Pabianice, dnia 20.05.2025 roku

Nr sprawy: 19/ZP/TP1/RB/25

Dotyczy: Postępowania o udzielenie zamówienia publicznego prowadzonego w trybie podstawowym bez negocjacji (dalej również: postępowanie) – art. 275 pkt 1 ustawy z dnia 11 września 2019 r. – Prawo zamówień publicznych (tekst jedn. Dz. U. z 2024 r. poz. 1320), zwanej dalej „ustawą Pzp”, pn.: „**Modernizacja 5 piętra w budynku głównym PCM Sp. z o.o. w celu utworzenia oddziału geriatry w formule zaprojektuj-wybuduj**”

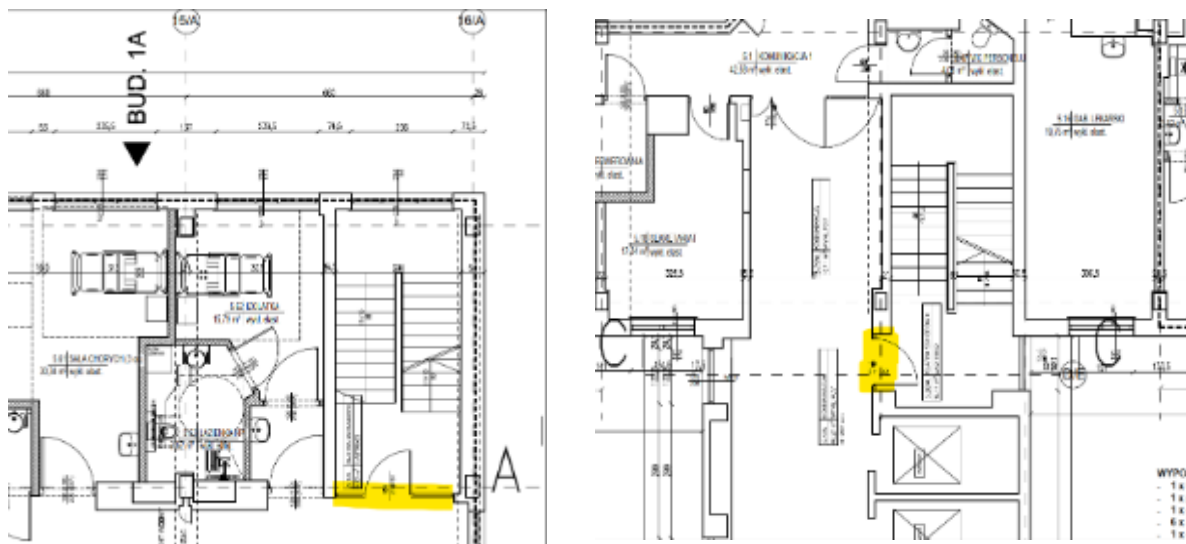
Czy w związku z dostosowaniem 3 klatek schodowych, wymianie podlega także stolarka oznaczona na poniższych rysunkach?

Tak.
